## 改善箇所説明図

### 改善措置の内容

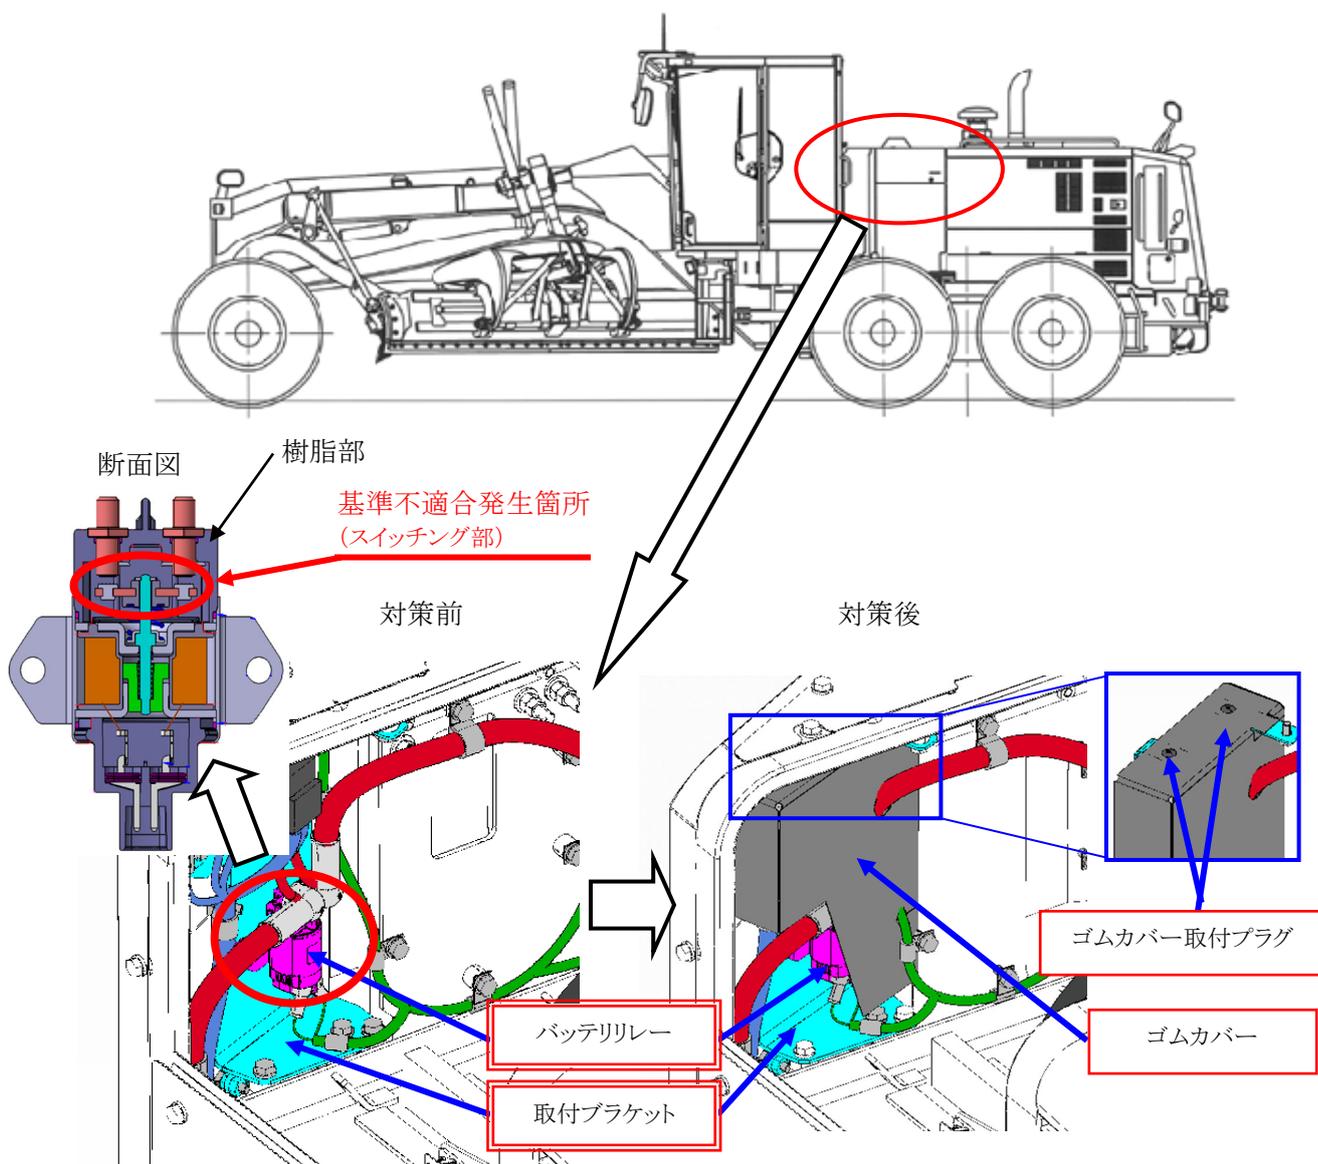
グレーダのバッテリーリレーにおいて、水浸入の評価が不十分なため、エンジンフードの隙間から浸入した雨水等でバッテリーリレーが濡れると、バッテリーリレー外装である樹脂部が雨水等を吸収し、リレー内部のスイッチング部まで浸透することがある。

その状態で外気温の低いところに長時間休車させると、浸透した雨水等がスイッチング部で凍結し、接点が接触できなくなるため導通不良となり、エンジン始動ができなくなるおそれがある。

バッテリーリレーを新品に交換するとともにバッテリーリレーを雨水等から保護するためにゴムカバーを追加する。また、ゴムカバーをゴムカバー取付プラグで固定するため、取付ブラケットを対策品に交換する。

識別: ゴムカバーの有無で識別する。
